改善箇所説明図

基準不適合発生箇所

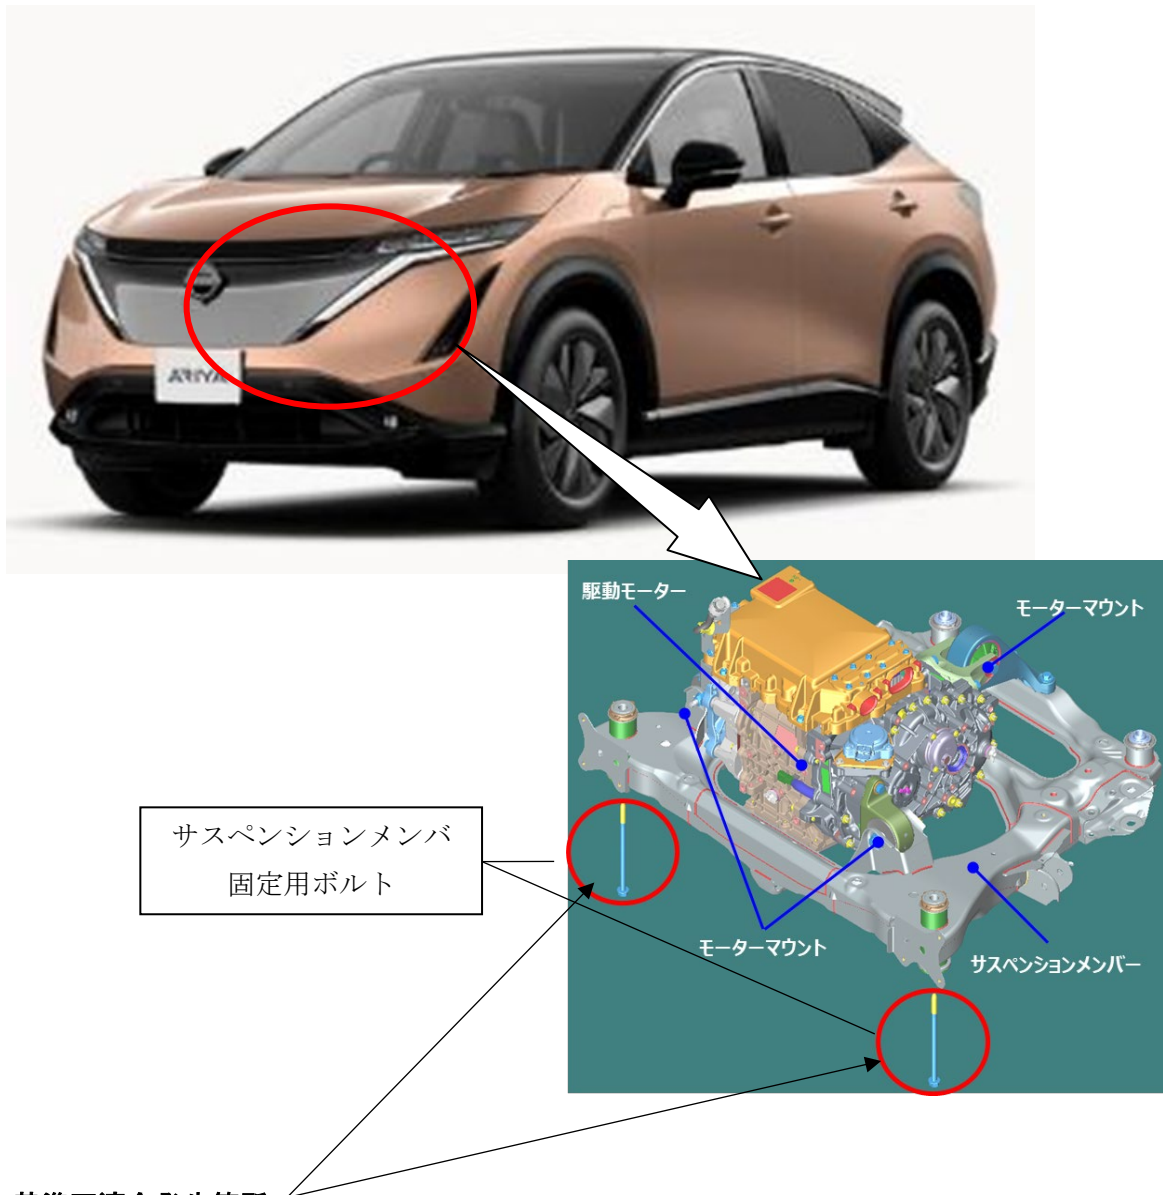
令和6年5月30日付け届出番号「5485」リコール作業において、駆動モータ交換作業要領書の記載が不適切なため、フロントサスペンションメンバの前側固定ボルトが規定トルク以上で締結されたものがある。
そのため、当該ボルトが僅かに伸び、走行中の振動等により緩むことがあり、最悪の場合、フロントサスペンションメンバと車体フレーム間に隙間ができ、干渉による異音が発生するおそれがある。

全車両、当該のボルトを新品に交換し、規定トルクで締め付ける。
